過去の設工認（炉周期指示計の指示範囲の変更）の実施内容

令和4年11月16日

原子力科学研究所
臨界ホット試験技術部

以下に変更前後の炉周期指示計のイメージを示す。

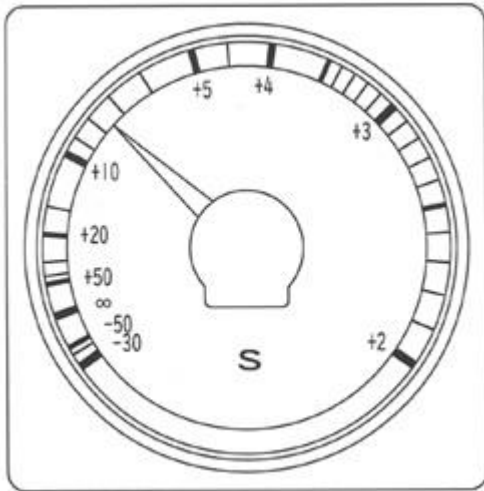
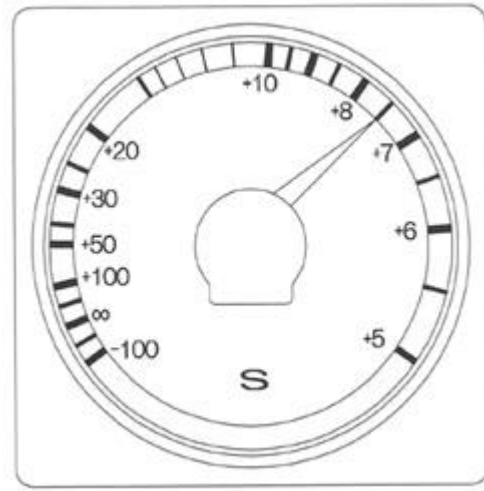
STACY核計装における炉周期計の許認可上の計測範囲に関する設計要求は5秒以上であり、5秒でスクラムとなるトリップ回路が組まれている。これに対し、STACY設置当初の炉周期の計測範囲（指示範囲）は、「-30～∞～+2秒」となっていたため、指示範囲は通常運転時に使用しない目盛りが大部分を占めていた。このことから、監視性の向上を目的として、過去の設工認（炉周期指示計の指示範囲の変更）にて指示範囲を「-100～∞～+5秒」に変更している。

この変更における実施内容は指示計の交換である。

指示範囲：交換前 -30 ～∞～+2 秒 (-0.5～0～7.5V)

交換後 -100～∞～+5 秒 (-0.15～0～5V)
